栾川山水文苑项目 S7地块
28#29#30#31#36#37#38#39#50#楼公区装饰工程施工合同

合同编号：LCS7-JA-074

附件七、答疑及回复

1. 栾川山水文苑 S7 公共区域答疑及回复 (2025. 2. 13)

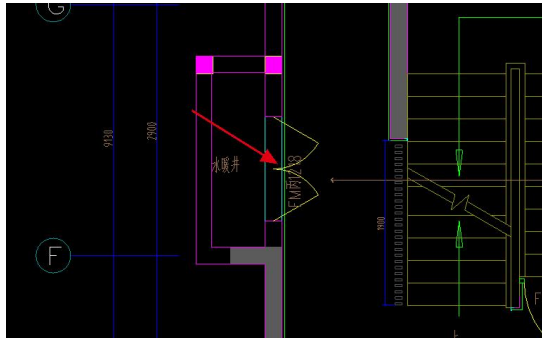
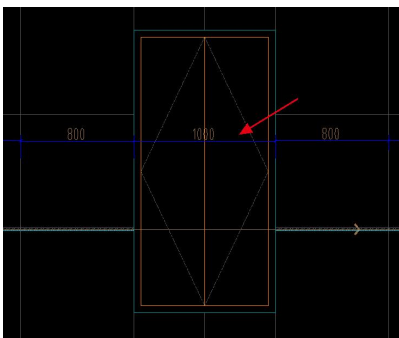
2、28#楼精装大堂硬质装修部分一层精装大堂 04/28#E-02 的水暖井门 FM 丙 1218 和 05/28#E-03 的电井门 FM 丙 1018 是考虑做暗门还是明装?

设计回复:明装门

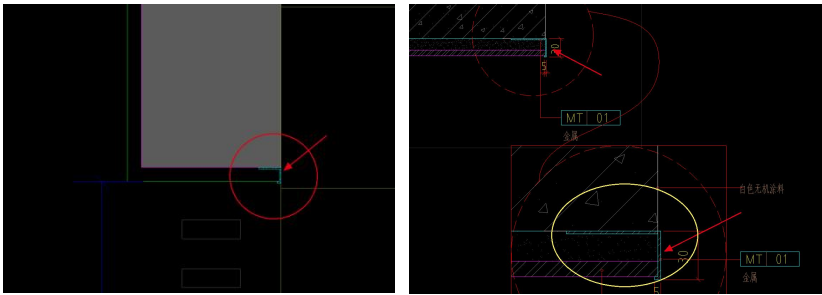
2、如图所示 28#楼精装大堂硬质装修部分一层精装大堂墙面瓷砖边缘收口线条漏项,请核实并补充相应清单。

成本回复:暂不考虑,后期收口时注意处理收口

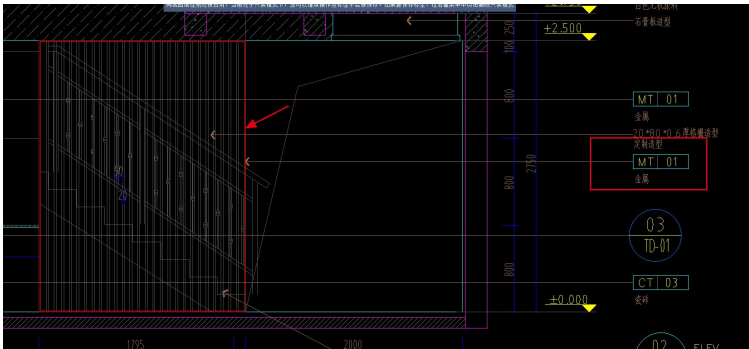
3、如图所示 28#楼精装大堂硬质装修部分一层精装大堂墙面“格栅造型”无具体节点,请明确 MT-01 不锈钢边框展开宽度及具体造型。

设计回复:依据平面尺寸及造型。

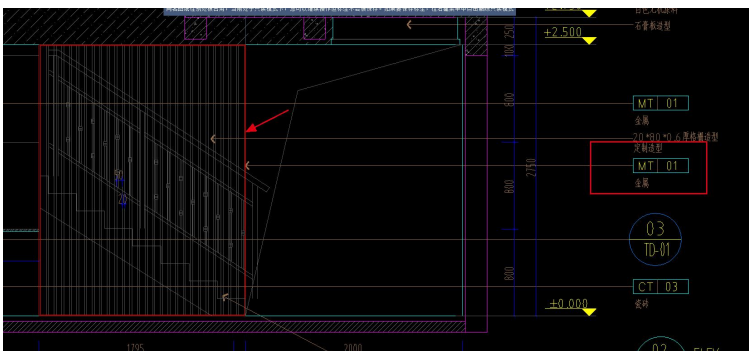
4、请明确 28#楼精装大堂硬质装修部分一层精装大堂墙面“格栅造型”方管间距。

设计回复:依据平面尺寸及造型。

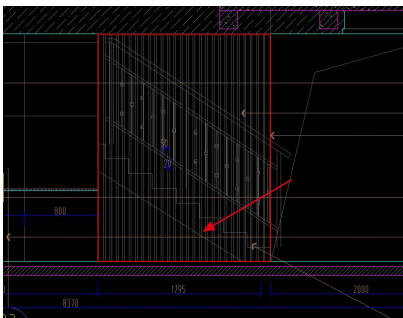
8、28#楼精装大堂硬质装修部分“楼梯侧面白色无机涂料”漏项, 请核实。

回复: 成本回复: 请单已经补充, 详见清单,

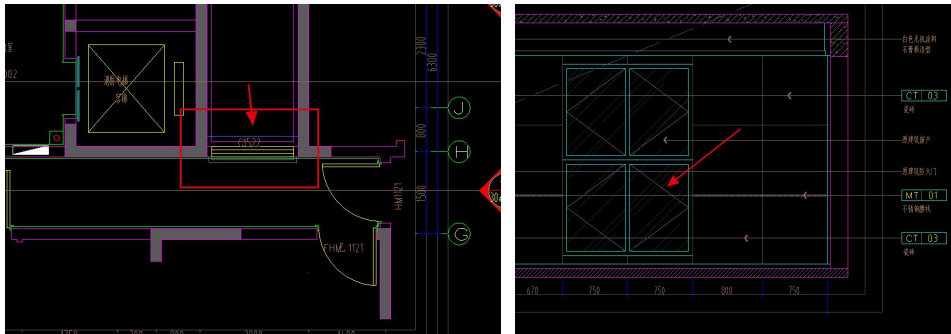
11、如图所示 30#楼精装大堂硬质装修部分墙面工程 13/30#E-05 窗 C1522 是否在本次招标范围内?

成本结合工程回复: 不在

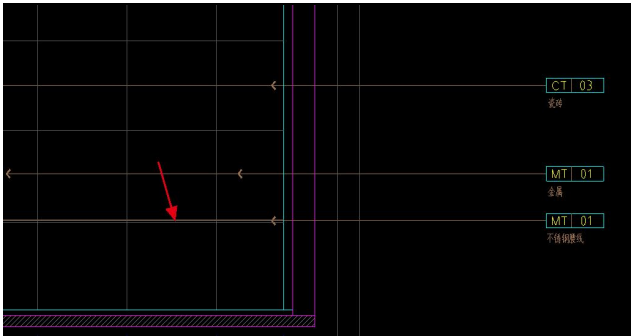
17、50#楼精装大堂硬质装修部分墙面工程“MT01 不锈钢腰线”原清单工程量为 0, 图纸显示墙面有不锈钢腰线, 请核实。

成本回复：清单已经调整为 39.43m，详见调整后清单

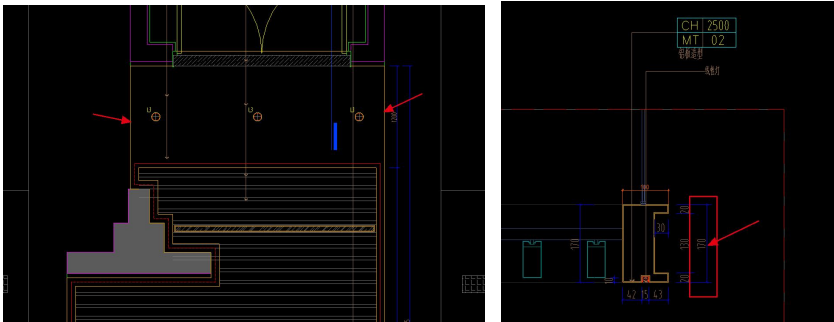
44、如图所示铝板吊顶红色箭头所指两侧是否需要做铝板翻边，高度是否按照铝板造型的高度，按照 170mm 高考虑？

设计回复：需要做铝板翻边，高度 170mm。

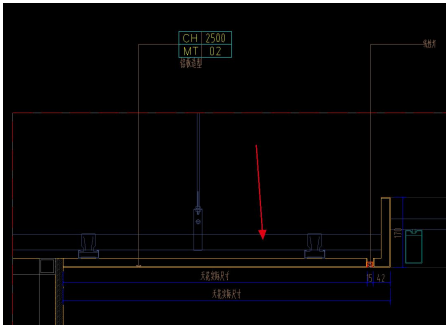
45、落客区吊顶节点图显示铝板吊顶采用的是轻钢龙骨，原清单特征描述中显示要做钢结构骨架，请明确以哪个为准？

成本回复：以为图为准，调整清单，详见调整后清单

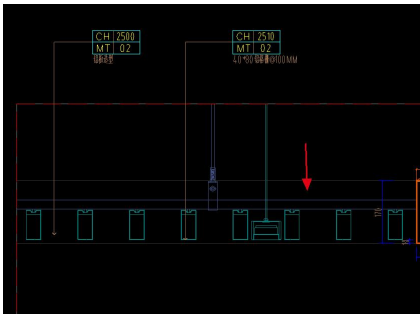
46、落客区吊顶节点图显示铝格栅吊顶采用的是轻钢龙骨，原清单特征描述中显示要做钢结构骨架，请明确以哪个为准？

成本回复：以为图为准，调整清单，详见调整后清单

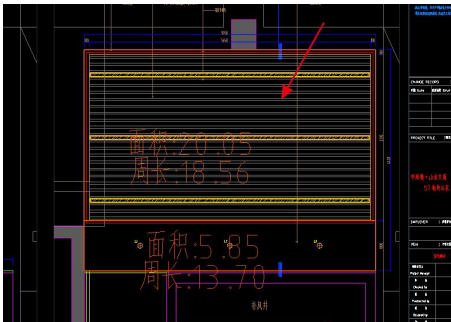
48、29#楼东单元下客区精装“铝格栅吊顶”我方核算工程量为 20.05 m²，原清单工程量为 16.58 m²，请核实。

成本回复：29#下客区东西单元标注错误，已经调整详见清单

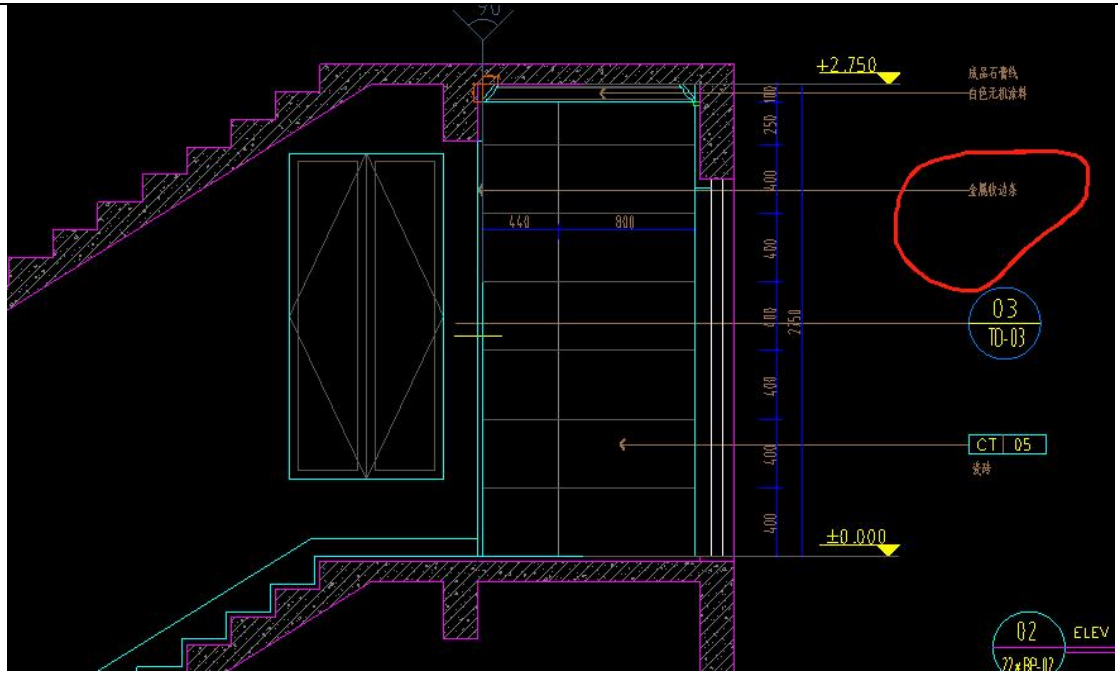
交接处收口条未见清单列项，请明确是否在本次招标范围内。

回复：上图金属线条出就是分界线，金属线条取消，采用瓷砖收口。

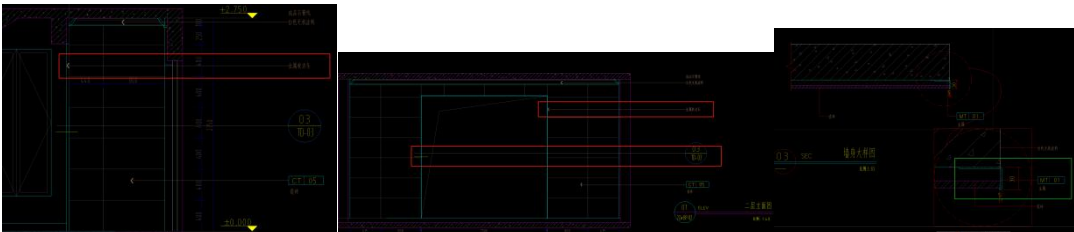
60、公共区域装修清单中缺项，金属收边条，请补充。

成本回复：取消，但墙面贴砖需要考虑收口处理

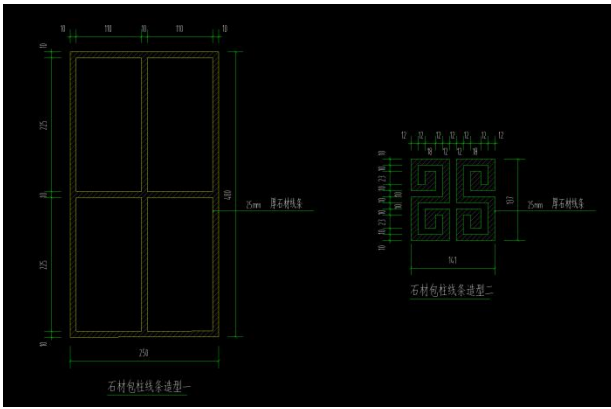
61、单元门头装饰清单中缺项，石材线条，请补充。

成本回复：综合考虑在石材墙面中

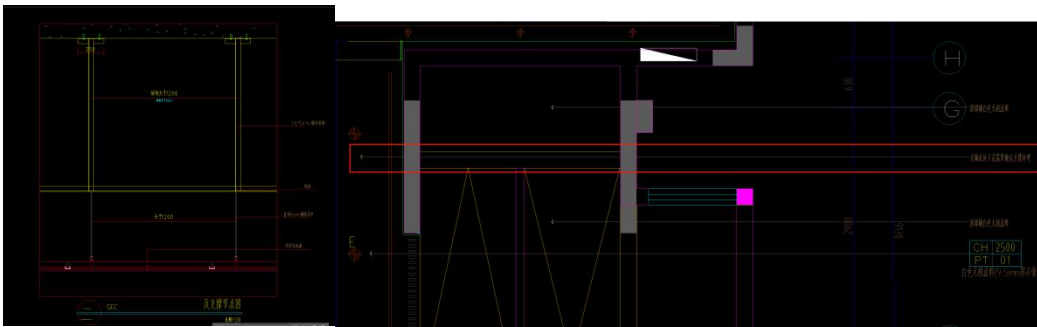
62、精装大堂清单中缺项，反支撑，请补充。

成本回复：请综合考虑到吊顶报价中

12	CT-04		瓷砖	踏步砖	1200*450
----	-------	--	----	-----	----------

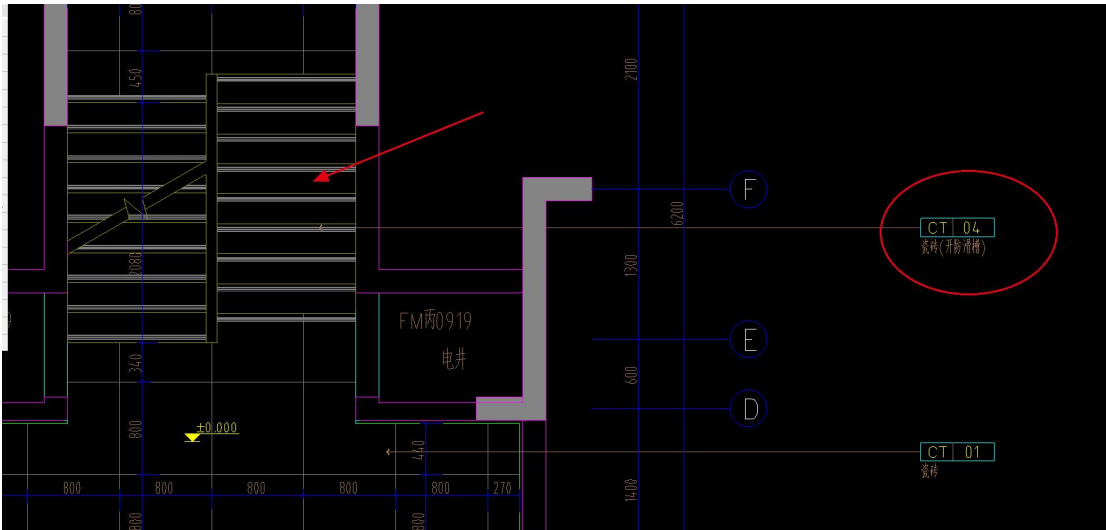
64 公共区域踏步瓷砖，清单显示为 CT-05，图纸和物料表显示踏步瓷砖为 CT-04，请核实清单是否标注有误？

成本回复：瓷砖修改编号为 ct04 瓷砖铺贴(开防滑槽)，同色美缝剂美缝；
